## Commission départementale de la préservation des espaces naturels, agricoles et forestiers (CDPENAF) du 23 juillet 2026.

Modification N°3 du plan local d'urbanisme  
intercommunal valant PLH de la communauté de  
communes de **Billom Communauté**

Orientation d'aménagement et de programmation  
OAP DA04 « Mur-sur-Allier (Dallet) - Courvache »

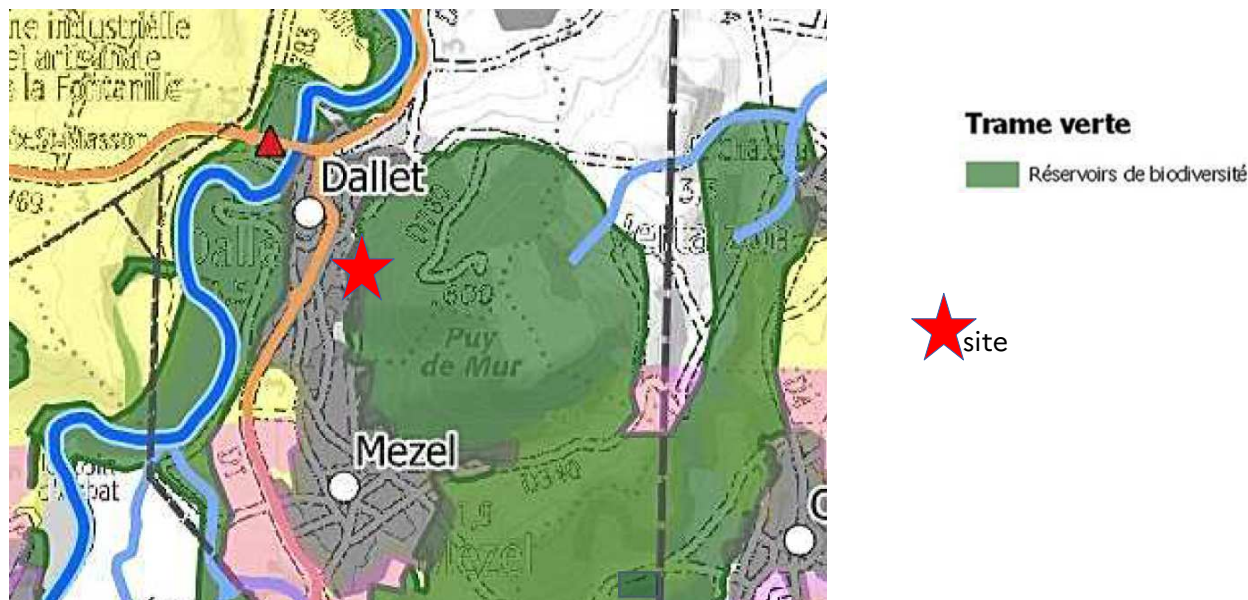
Le secteur est faiblement concerné par des enjeux environnementaux. Il est à noter cependant la présence d'espaces boisés sur le tènement, l'OAP mentionne leur conservation. Il est fait état dans le dossier de présentation d'éviter le défrichement du boisement situé au nord et de maintenir celui au sud.

Enfin cette OAP se situe à proximité du site de Puy de Mur inscrit au SRADDET en réservoir de biodiversité ZNIEFF de Type I Puy de Mur.

Orientation d'aménagement et de programmation  
OAP DA05 « Mur-sur-Allier (Dallet) – Côte Malais »

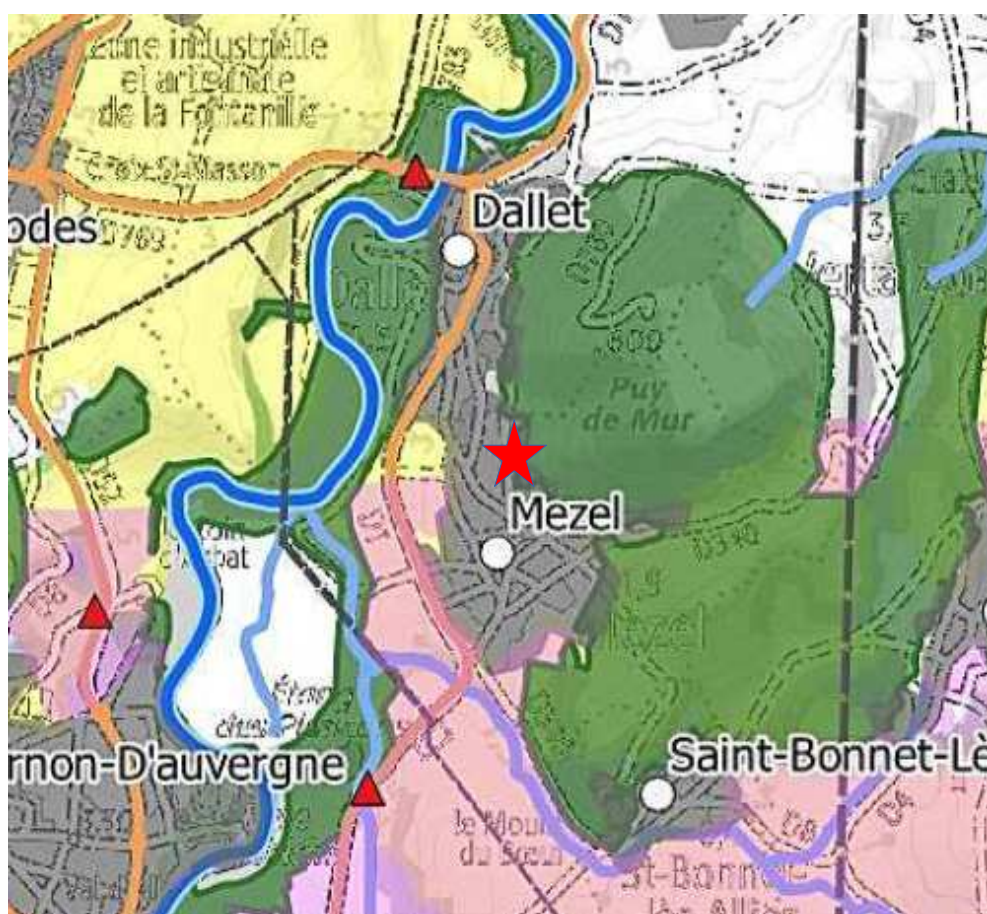
L'urbanisation de ce secteur impacte une frange de la zone naturelle. Il est à noter cependant la présence d'espaces boisés sur le tènement qui sont à préserver.

Cette OAP se situe toutefois à proximité du site de Puy de Mur inscrit au SRADDET en réservoir de biodiversité ZNIEFF de Type I Puy de Mur.

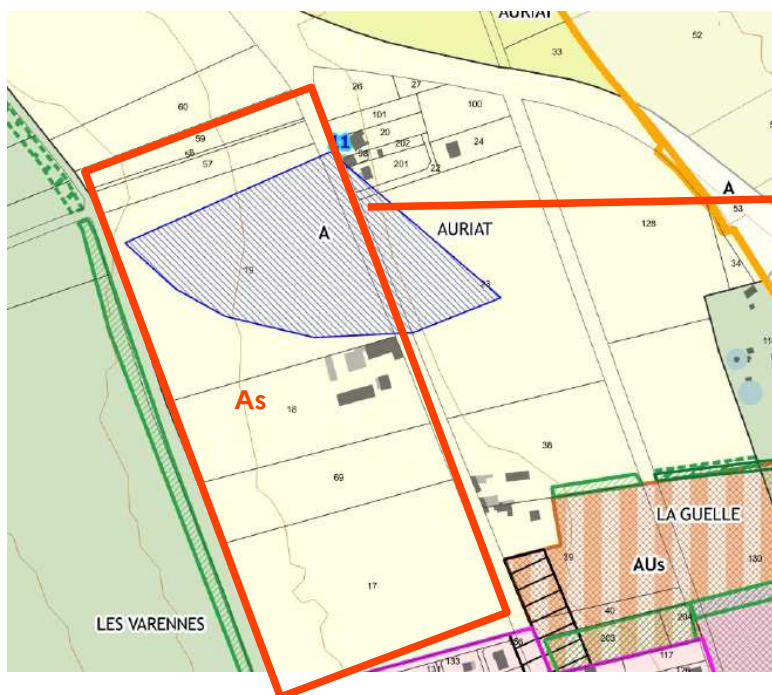
Le périmètre de la nouvelle zone A devrait être circonscrit au seul besoin du projet. Les bâtiments devront être positionnés de manière à avoir un minimum d'impact sur la zone As\* attenante. Il est noté la présence d'un espace protégé au titre de l'article L.151-19 du code de l'urbanisme à proximité immédiate de la nouvelle zone A. L'implantation du bâtiment devra également prendre en compte cet élément.

**Modification n°3 du PLU-H**  
**Objet n°6b - Entrée Nord**

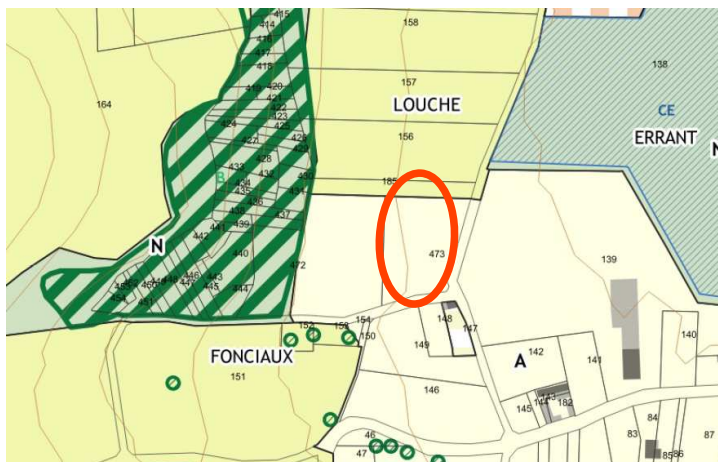
Dans un souci de compensation, le choix de l'EPCI a été de modifier également la zone agricole en entrée nord de Billom en créant un secteur As (agricole non constructible) au lieu-dit Auriat.

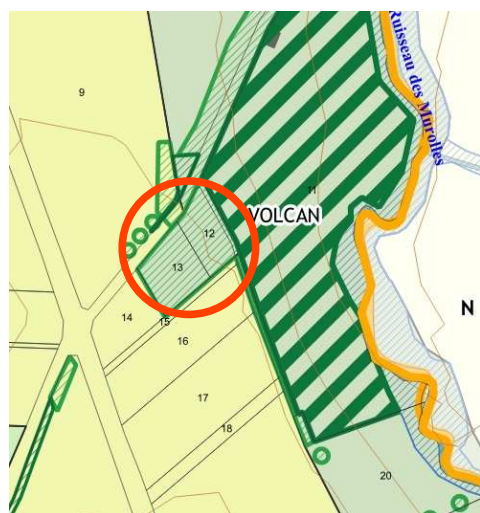
L'emprise du STECAL se limite à un espace bien défini. Cependant, le règlement écrit relatif au secteur de Billom ne définit pas de zones Ah permettant la mise en place de ce STECAL. Il est à noter que ce secteur est bien mentionné aux règlements écrits du Val d'Allier/Vallée du Jauron (le secteur Ah (Vertaizon, Mur-sur-Allier, Pérignat-ès-Allier) et Ah\* (Mur-sur-Allier), secteur de taille et de capacité d'accueil limitées (STECAL) constructible pour l'habitat) et des Contreforts du Livradois (le

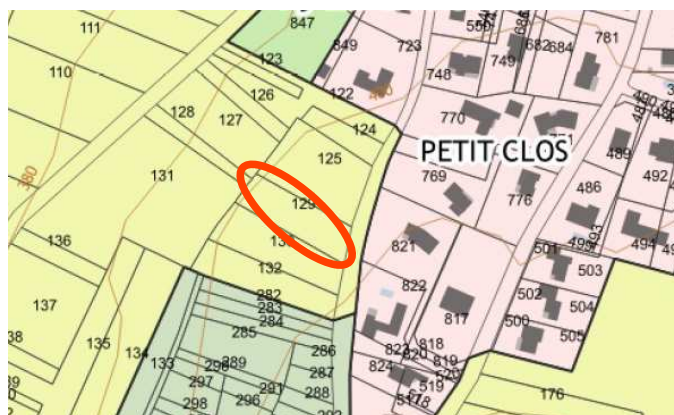
Le tènement est concerné par une trame spécifique de protection en tant qu'élément de patrimoine végétal et protégé au titre de l'article L.151-19 du code de l'urbanisme. Le dossier ne précise pas si cette disposition est maintenue au sein du STECAL Ah. Il est à noter l'absence de secteur Ah défini dans le règlement écrit relatif au secteur de Billom. Une modification du règlement est donc à réaliser.

Si l'ensemble des conditions sont réunies pour permettre la régularisation de ces secteurs, le règlement devra préciser que toute extension ou annexe est interdite afin de limiter le nombre de constructions sur site. Enfin, il serait souhaitable d'intégrer la trame de patrimoine végétal au sein du STECAL concerné sur la commune de Billom au lieu dit « Volcan ».
